東許第20010号

原子燃料工業株式会社

原子燃料工業株式会社東海事業所の核燃料物質の加工の事業  
に係る保安規定変更認可申請書の一部補正について

核燃料物質の加工の事業に係る保安規定の変更の一部補正

別図2 保安区域及び管理区域図

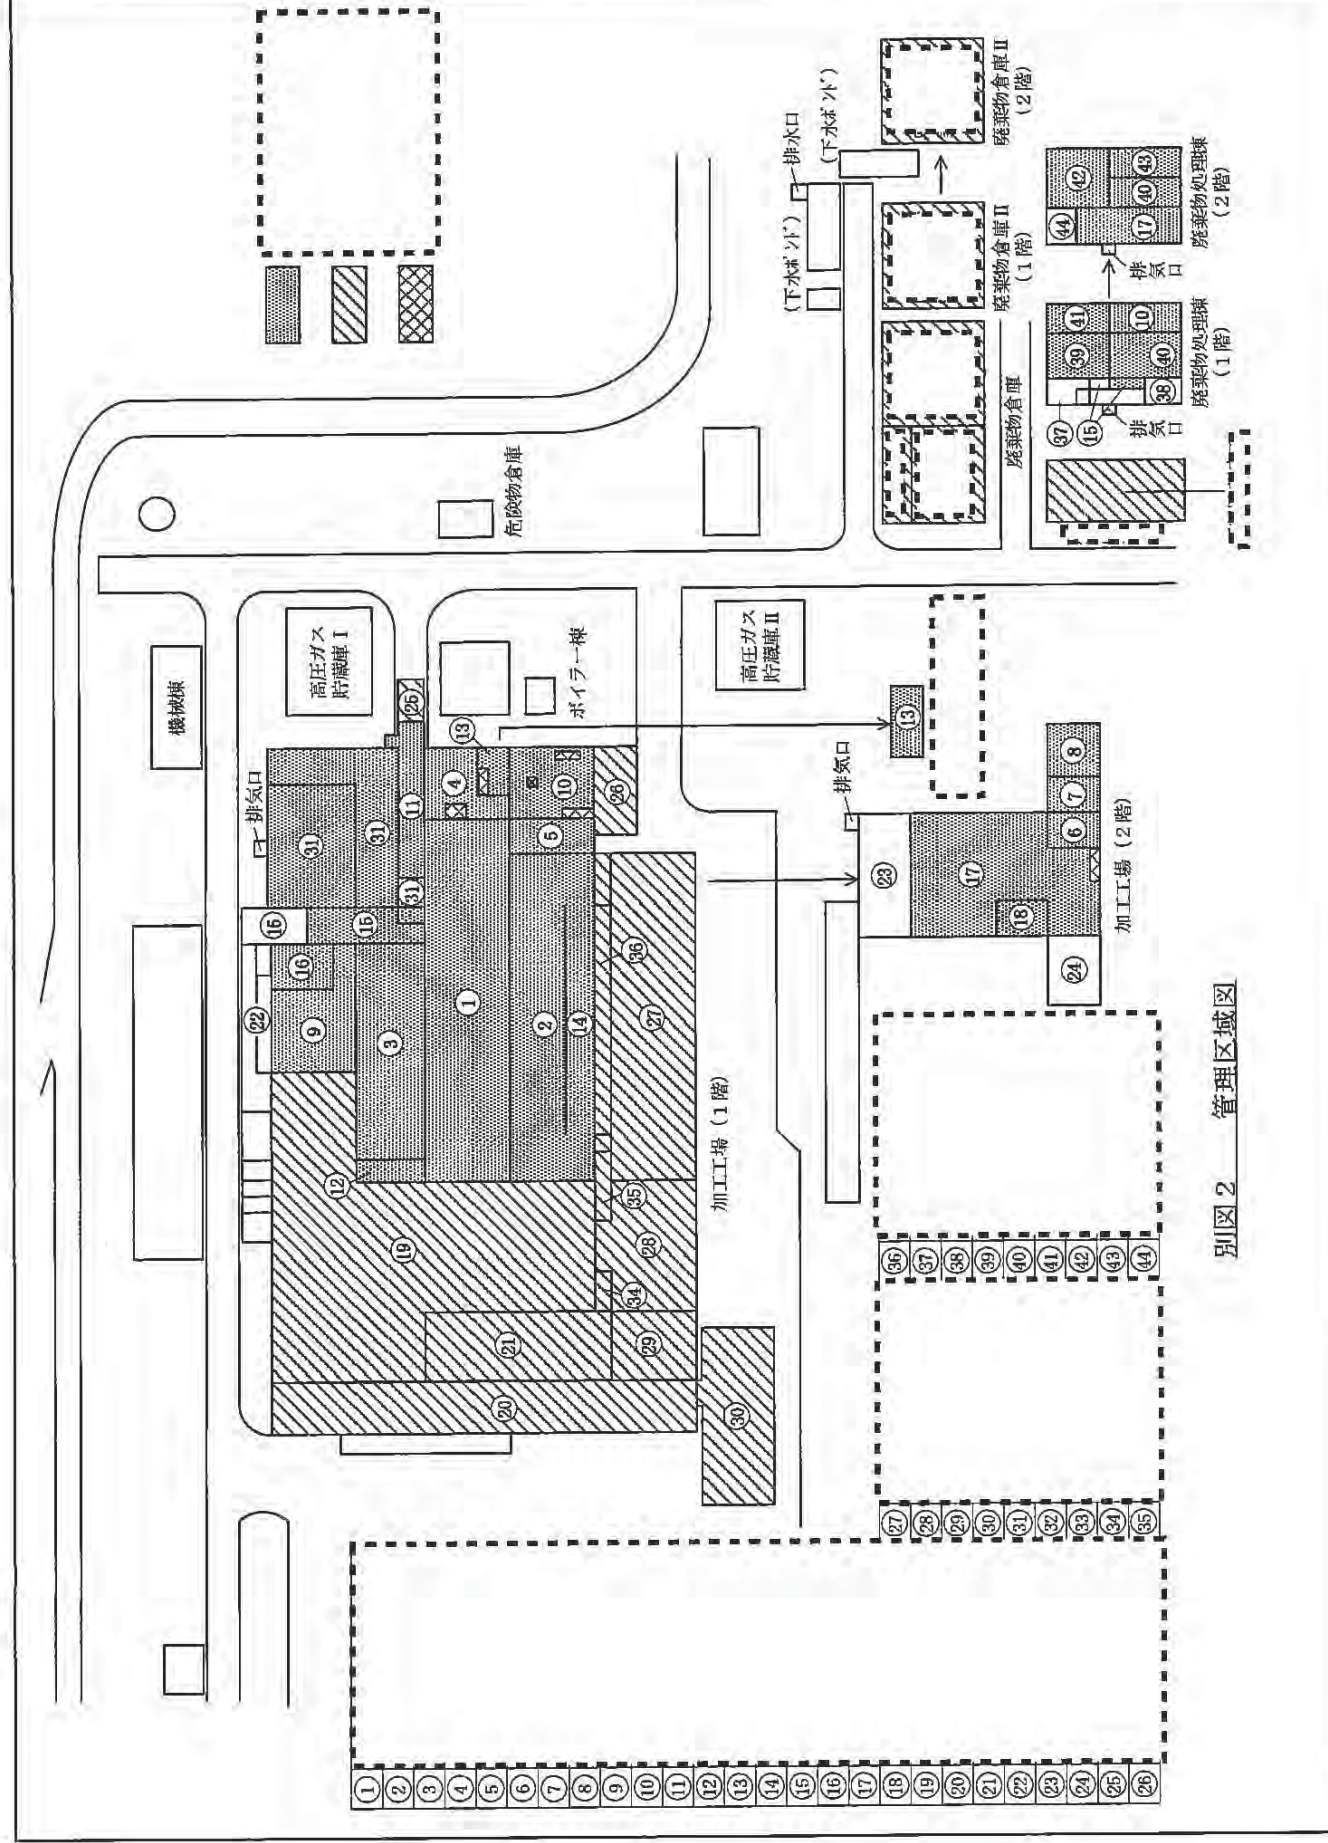
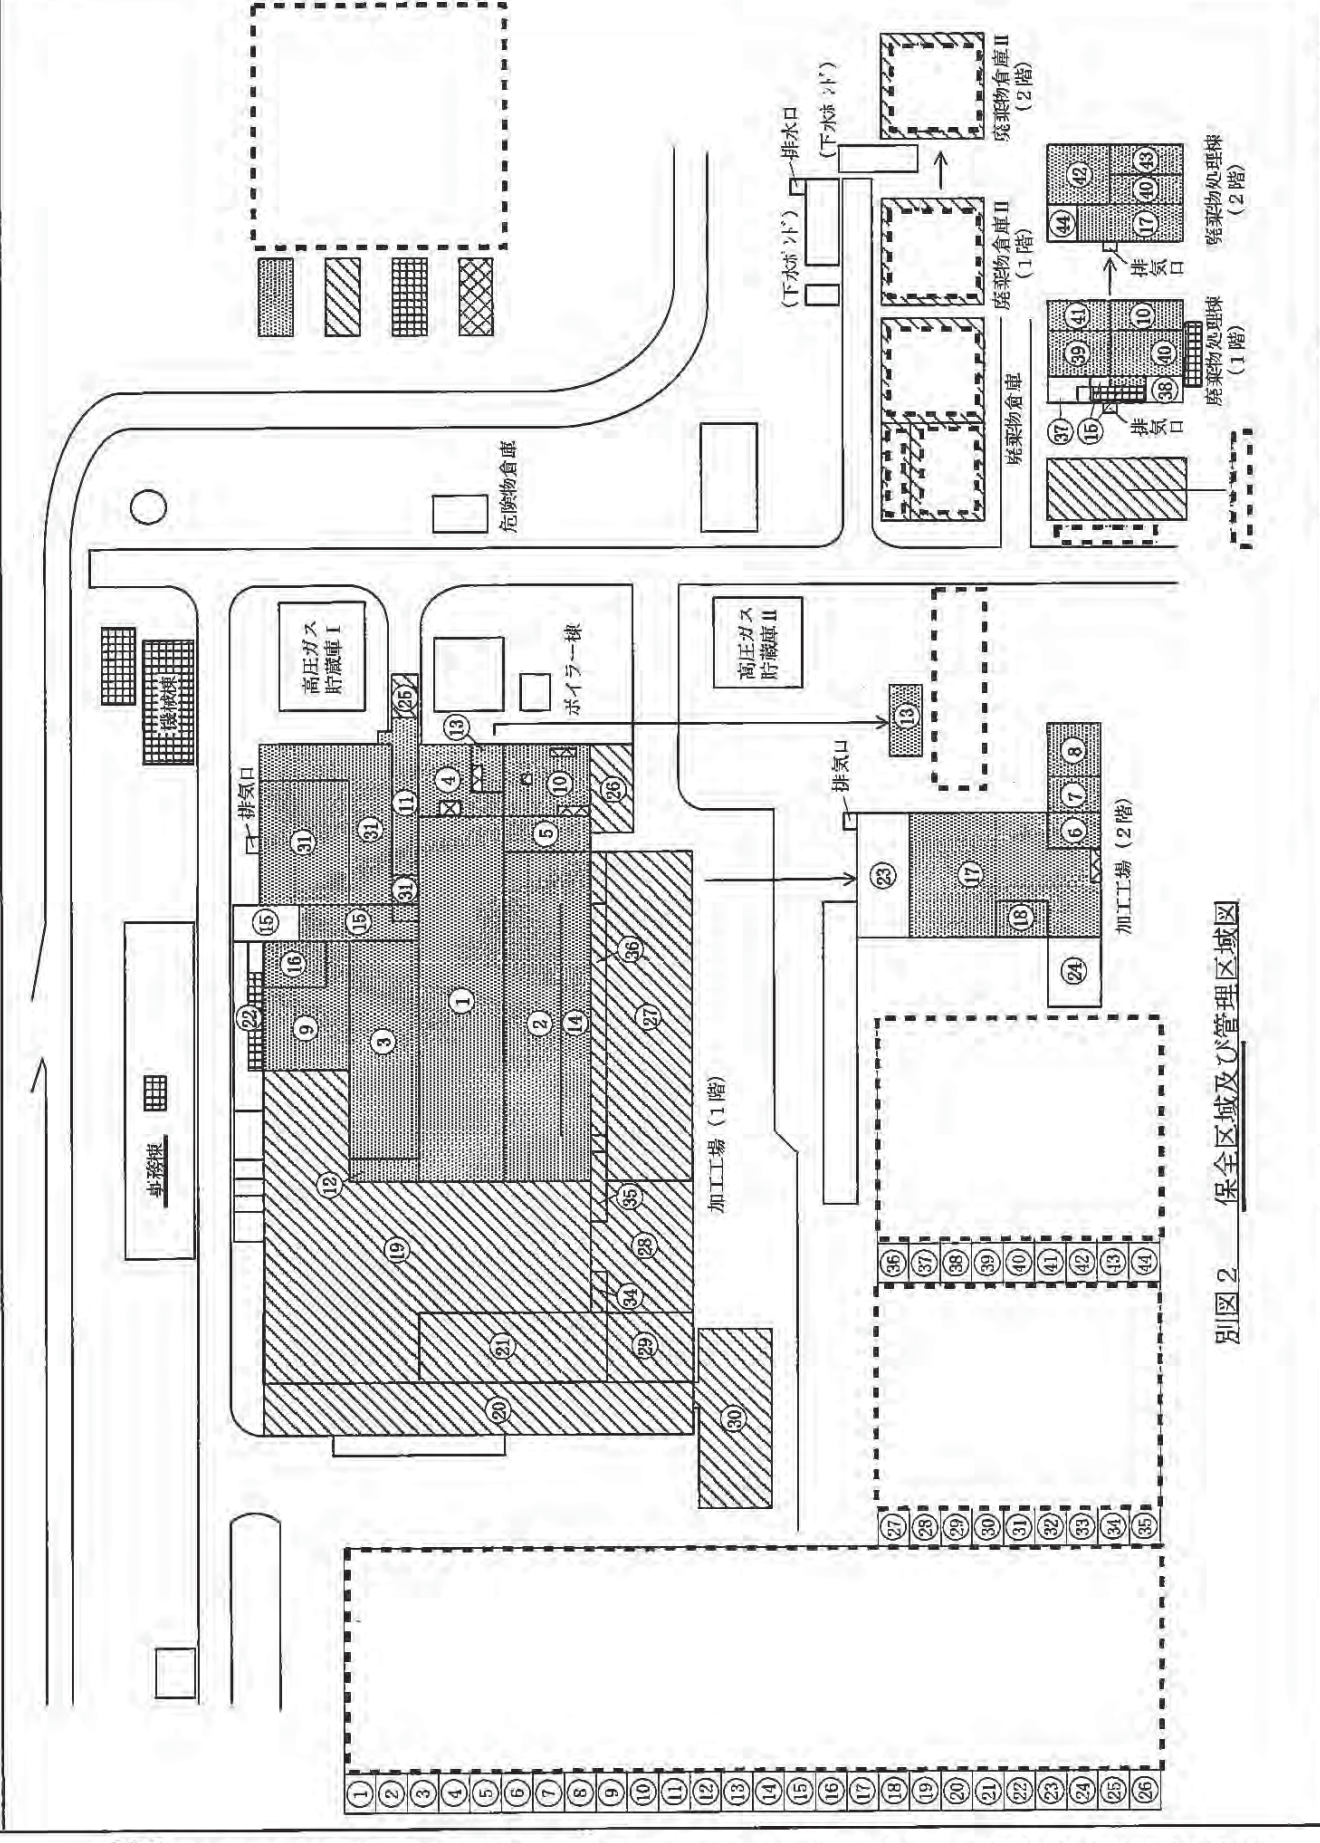
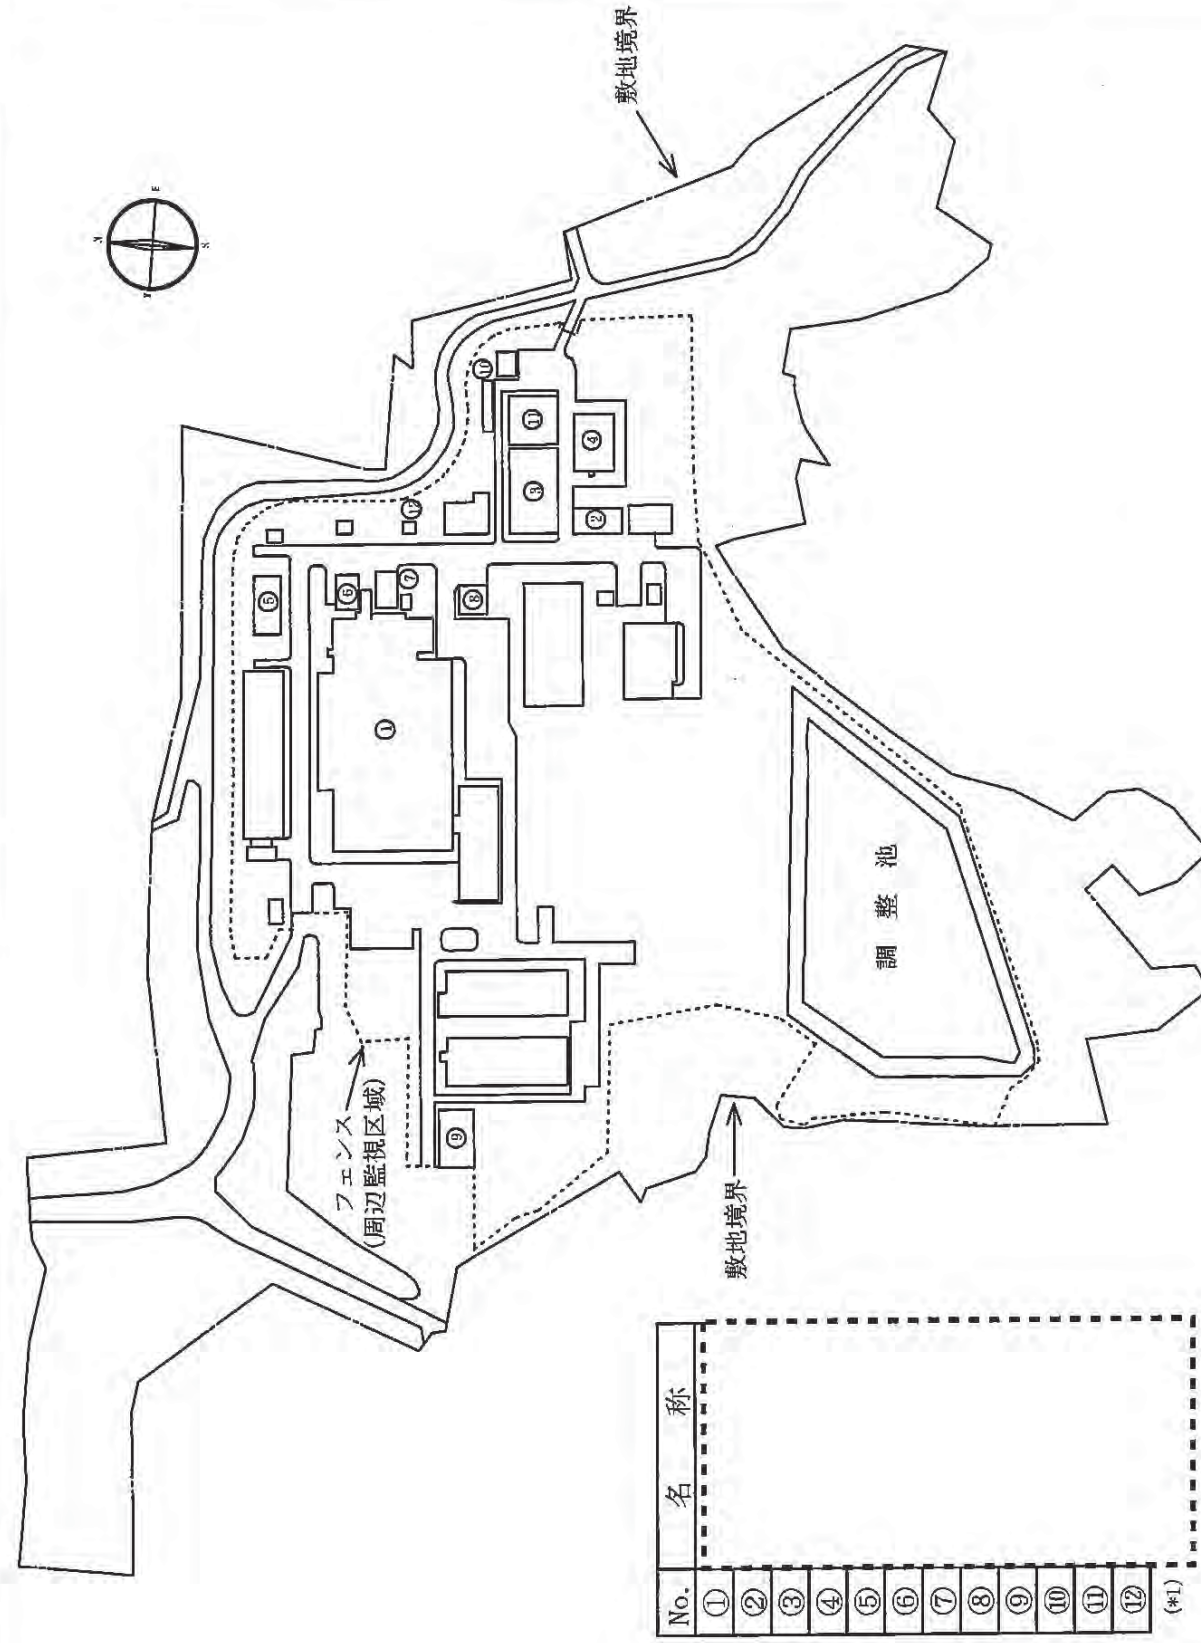
(1)④(チ)  
保安区域に関する事項の追加に伴う記載の適正化。

別図3 保全区域及び周辺監視区域図

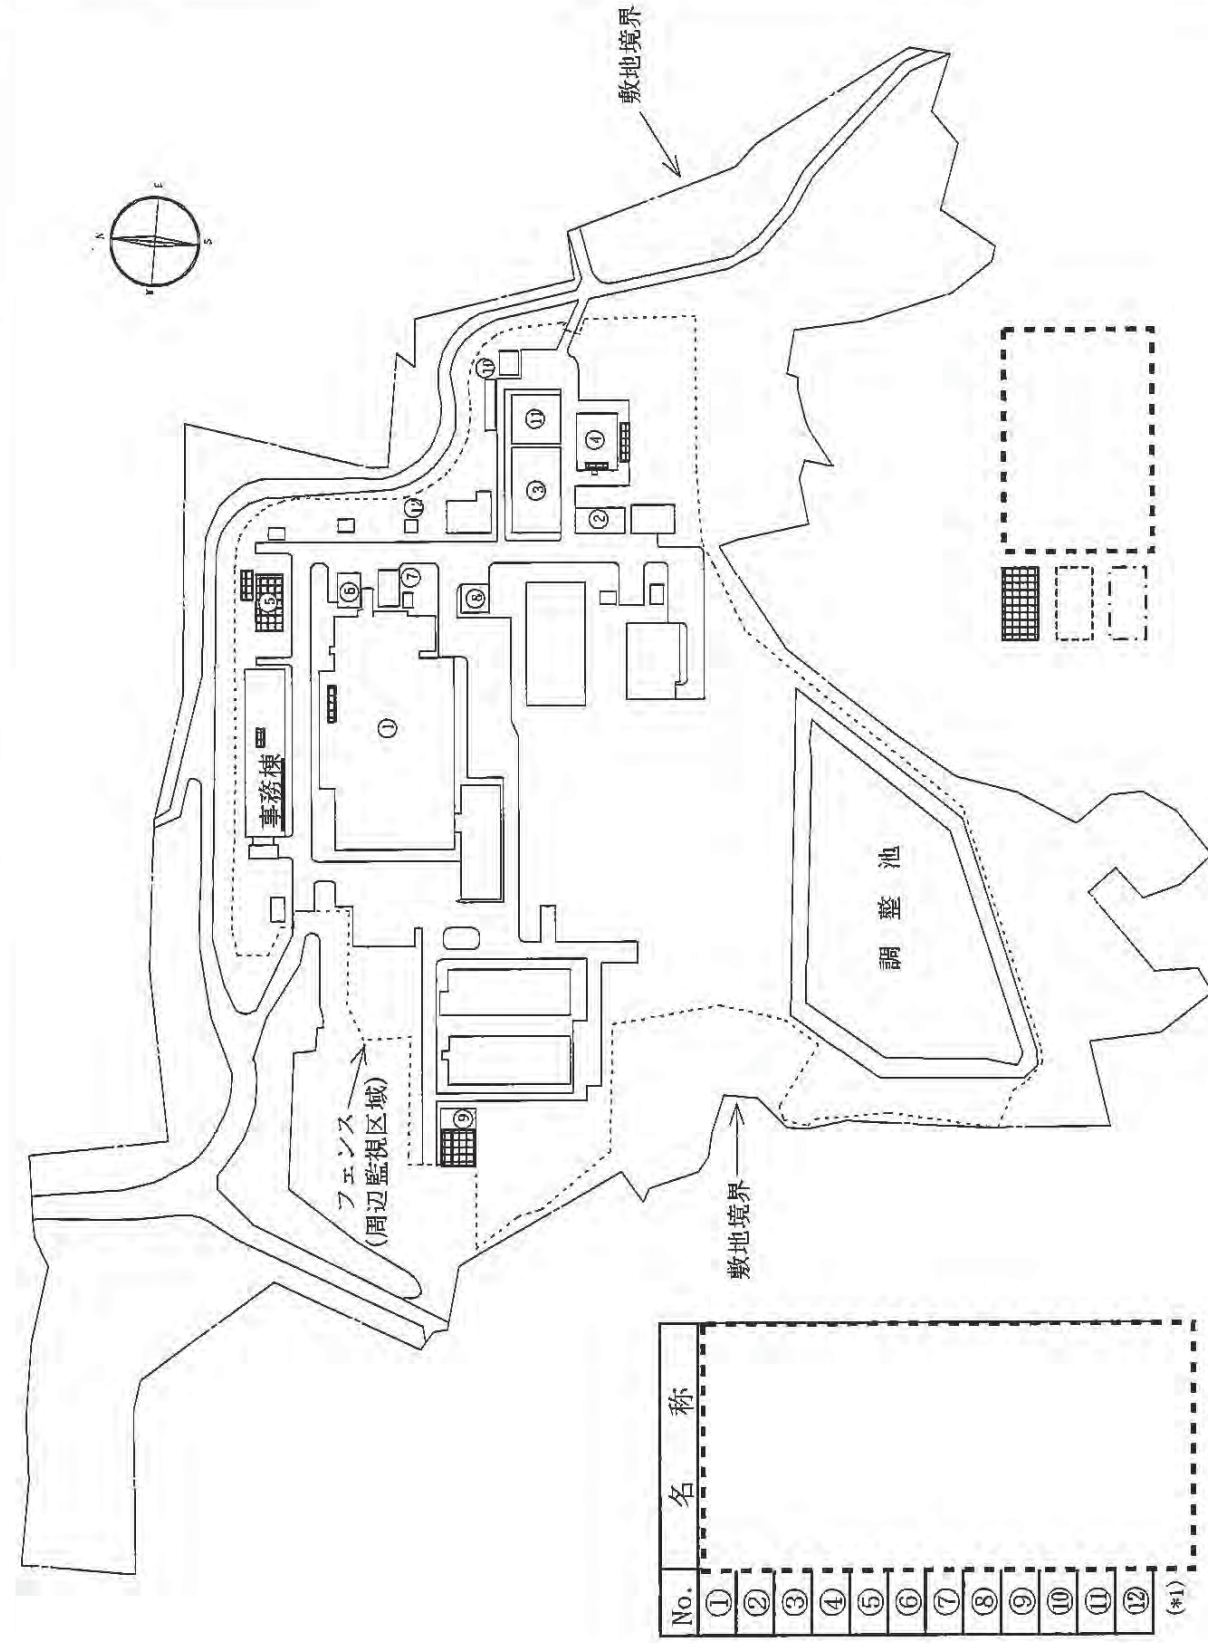
(1)④(ツ)  
保全区域に関する事項の追加に伴う記載の適正化。
